工程联系单

编号: YQJYHY-GC-024-2023

1#楼一层平面保温示意图 1:100

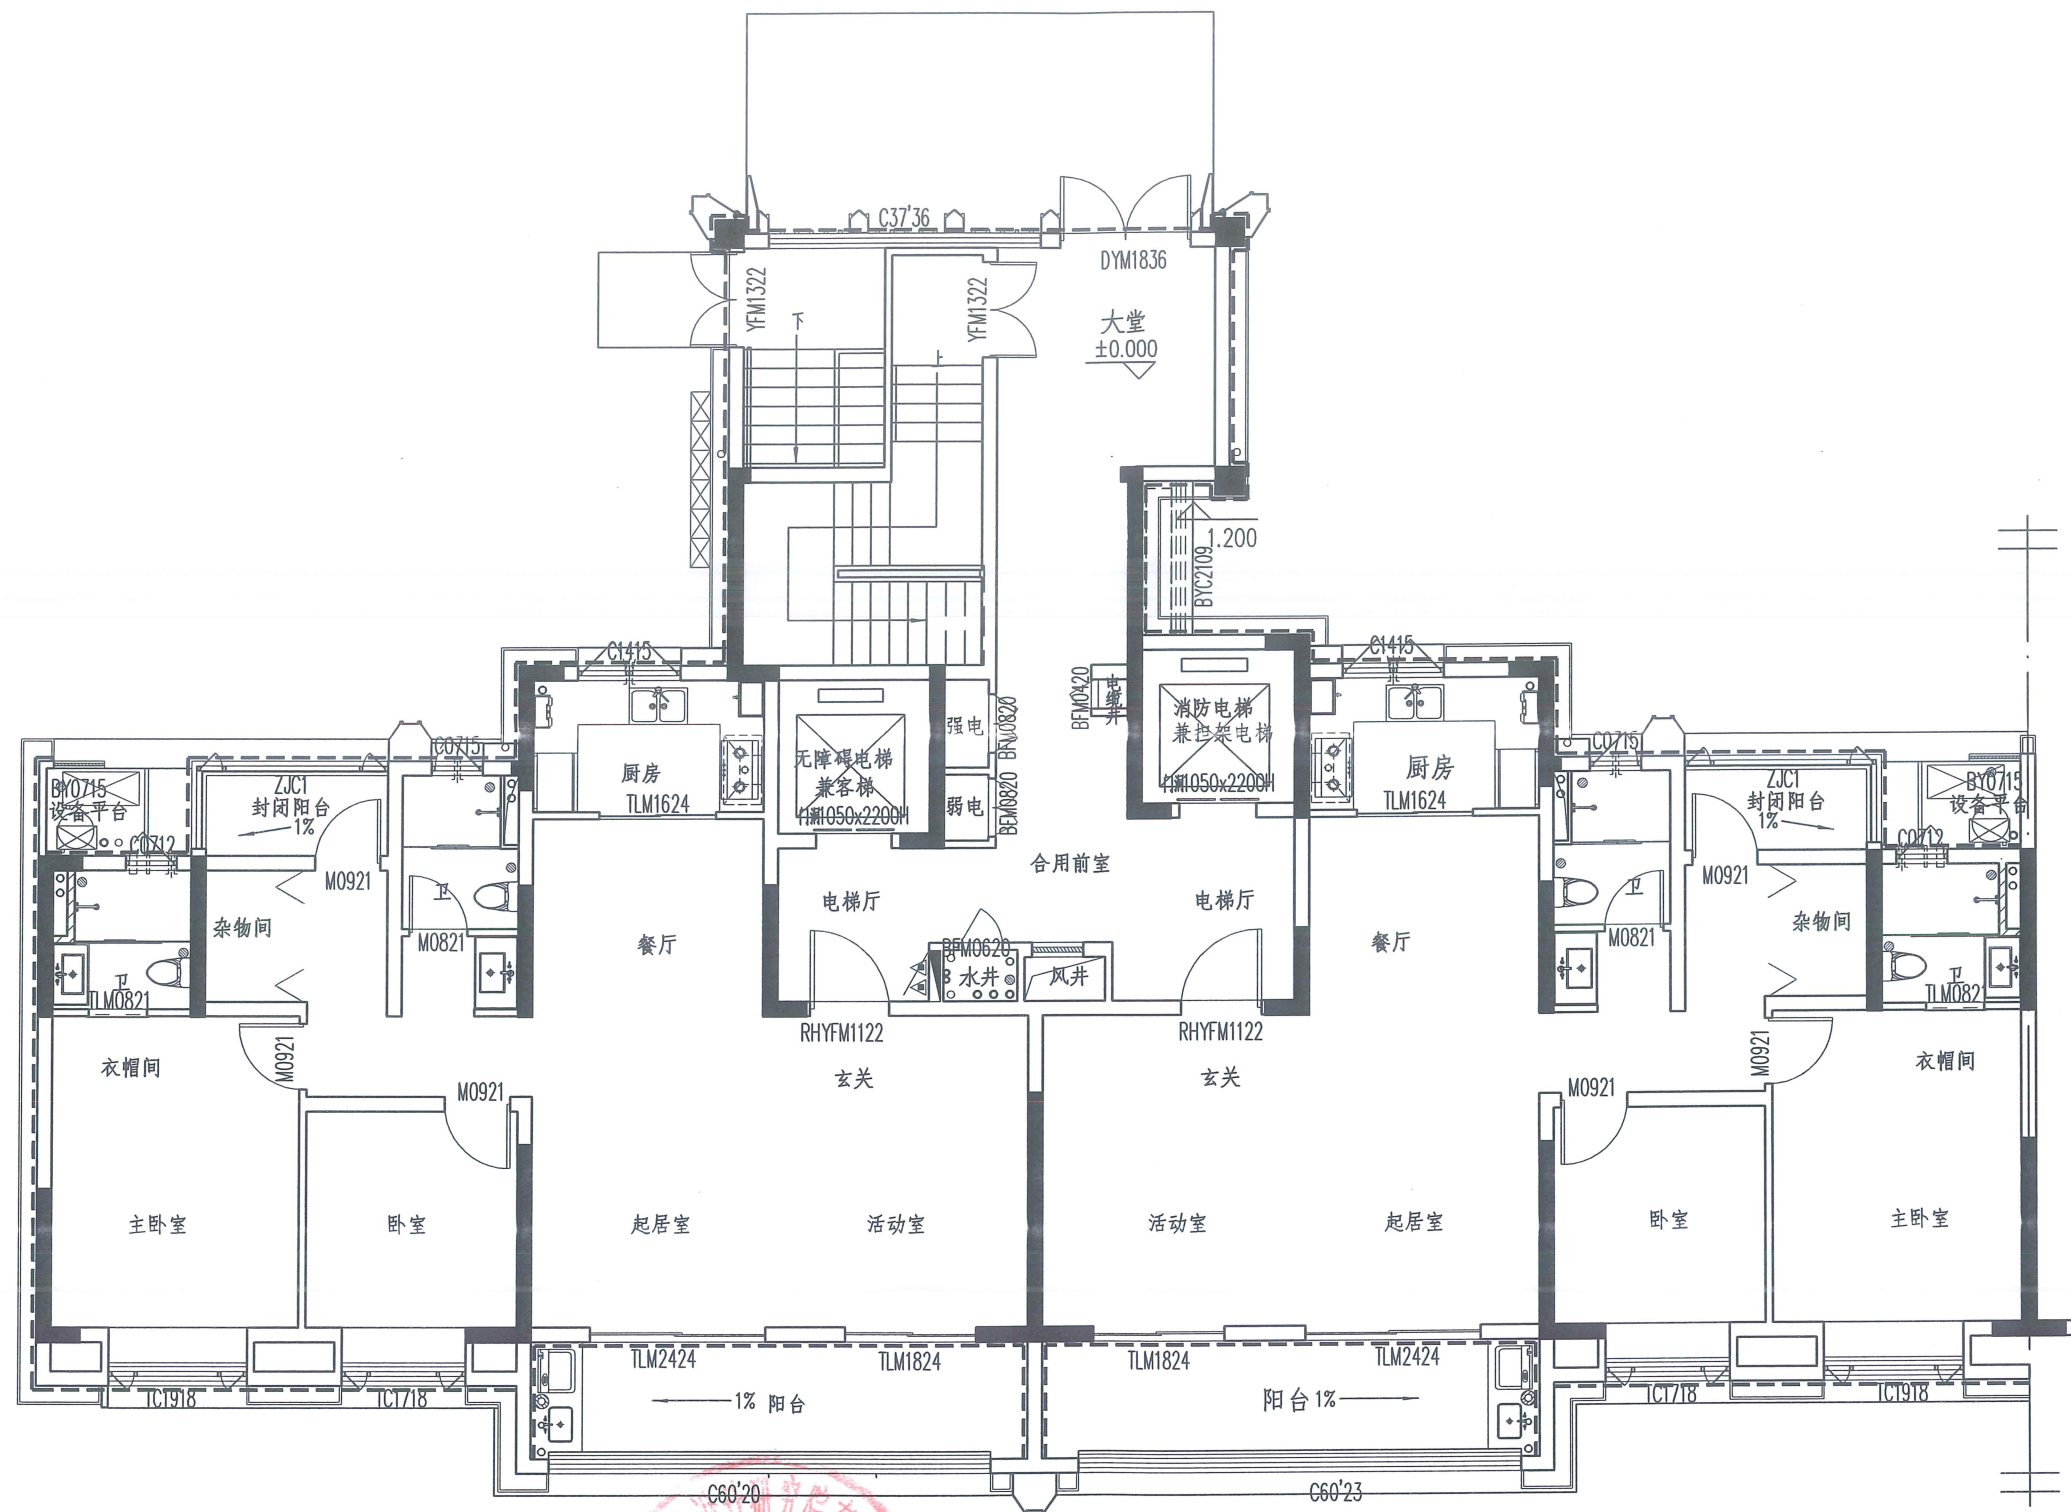
工程名称	云启锦悦花园项目	主送单位	安徽启信置业有限责任公司
发文单位	中建四局第六建设有限公司	抄送单位	安徽国合工程咨询有限责任公司 华东建筑设计研究院有限公司
联系内容: 由我单位承建的云启锦悦花园项目,部分单体建施一层平面图中的外墙保温示意线范围与户型大样图不符。现明确住宅楼外墙保温设计范围均以建筑户型大样图中保温填充线为准,天井弱电井处外墙保温填充图案缺失,但仍需施工外墙保温至弱电井剪力墙与连廊防火门交界处。 请相关单位予以确认。 施工单位章: (签约无效) 项目经理: 日期: 2023 年 8 月 3 日 监理单位意见: 同意,请设计单位同意确认。 监理单位章: 监理工程师: 日期: 2023 年 8 月 3 日 设计单位意见: 同意,后附各栋楼一层保温平面示意图。 设计单位章: 项目负责人: 日期: 2023 年 8 月 13 日 建设单位意见: 建设单位章: 项目负责人: 日期: 23 年 8 月 17 日
